REYAL Charles et Jocelyne
Lotissement la Charmette
Morne Calebasse
97200 FORT-DE-France
Tel 0696 25 44 55
Adresse mail : cig.sarl@wanadoo.fr

Objet : Glissements de terrains de Morne Calebasse
Diagnostic de fissures sur notre maison

Avis technique

Objet : avis relatif à la note complémentaire d'IMS intitulée « Glissement de Morne Calebasse, zone nord du glissement de Morne Calebasse »

- Qualité du suivi inclinométrique

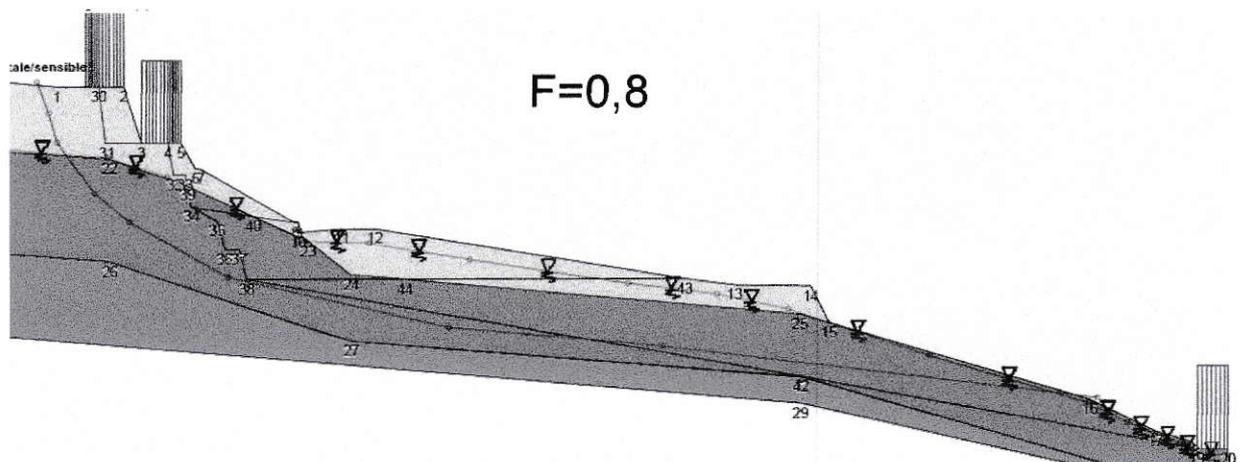
Il convient de remarquer que certains rapports inclinométriques ne sont pas conformes aux règles de l'art. Ainsi les variations angulaires ne sont pas explicitement fournies et l'analyse des incertitudes de mesure et des corrections n'est nullement fournie.
